Pismo: PBP.KP.DG.270.5.2020

### WYJAŚNIENIA TREŚCI SPECYFIKACJI ISTOTNYCH WARUNKÓW ZAMÓWIENIA Odpowiedzi na pytania

Dotyczy: postępowania o udzielenie zamówienia publicznego, prowadzonego w trybie przetargu nieograniczonego na **”dostawę i montaż stacjonarnych regałów magazynowych w ramach zadania pn. „Adaptacja pomieszczeń hali na potrzeby magazynu Publicznej Biblioteki Pedagogicznej w Kaliszu”** – znak sprawy **PBP.KP.DG.270.5.2020**.

**Pytanie nr 10**

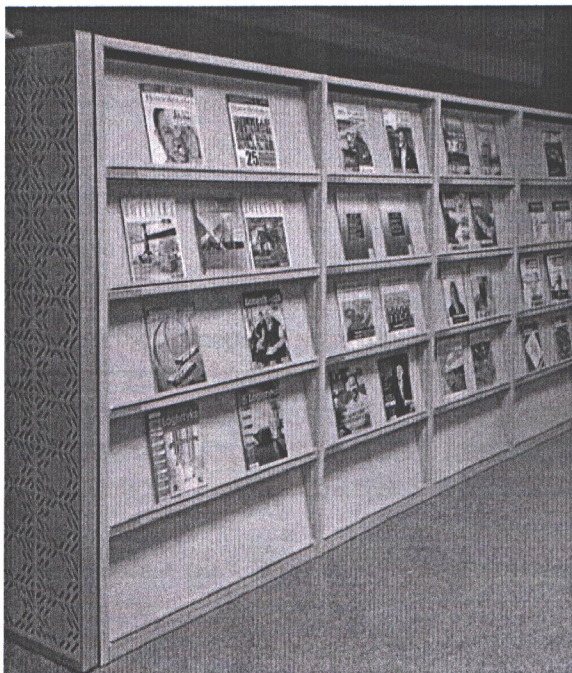
Na stronie 6 Szczegółowego opisu zamówienia w tabelce znajduje się regał stacjonarny na czasopisma, który ma posiadać 5 półek pochyłych oraz 5 półek zwykłych. Prosimy o określenie czy w jakiej kombinacji ma zostać to wykonana. Np.: od spodu 5 półek pochyłych a nad tym 5 półek zwykłych? Prosimy również o informację jaki ma być odstęp pomiędzy półkami? Czy ma być wynikowy na podstawie podanej wysokości regału? Prosimy również o podanie informacji czy te 5 szt. Regałów będzie ze sobą łączone czy będą stały osobna? Ma to związek tak jak w poprzednich regałach z ilościami paneli frontowych oraz sposobem ich połączenia ze sobą.

Zamawiający samodzielnie dostosuje kombinację półek w zależności od własnych potrzeb.

Odstęp między półkami będzie uzależniony od wysokości regału. Zamawiający wymaga, aby była zachowana funkcjonalność, która umożliwi umieszczenie czasopism i książek o różnej wysokości. Zamawiający wymaga, aby była możliwość połączenia ze sobą 5 regałów. Jednak

Wykonawca musi uwzględnić opcję indywidualnego ustawienia regałów – w zależności od potrzeb zamawiającego na etapie ostatecznej aranżacji.  
Przykładowy regał jak poniżej:
